Vysvětlení zadávací dokumentace 2

Název: MU - LF2 - Vestavba pavilonu A18 v UKB a MU - LF3 - Vestavba pavilonu A19 v UKB
 Druh veřejné zakázky: Stavební práce
 Druh zadávacího řízení: Zjednodušené podlimitní řízení
 Adresa veřejné zakázky: <https://zakazky.muni.cz/vz00006273>

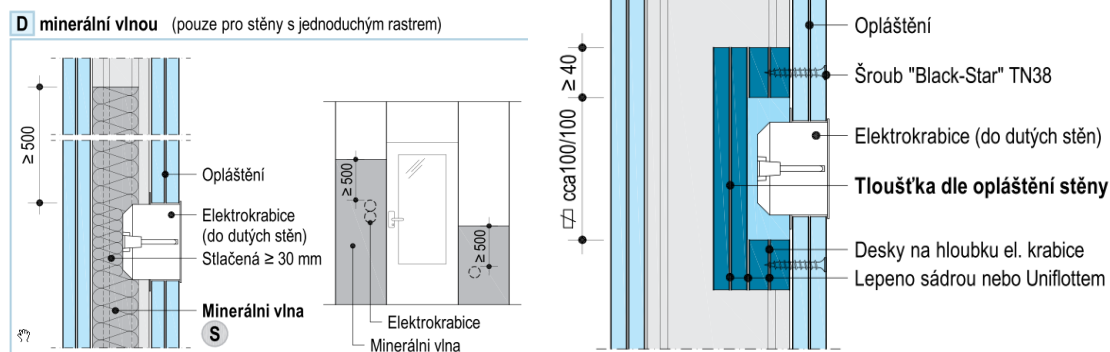
V části projektu D.1.4.5.a) Silnoproudá elektrotechnika se nachází přístrojové krabice, které se instalují do SDK stěn s požární odolností. Ve výkazu výměr Silnoproudů nejsou protipožární odolnosti těchto komponentů označeny.

Ve stěnách z SDK s požadovanou požární odolností je možné řešit i vložení minerální vaty a nebo „kastlíkem“ z SDK desek. Vše dle systémového řešení konkrétního výrobce.
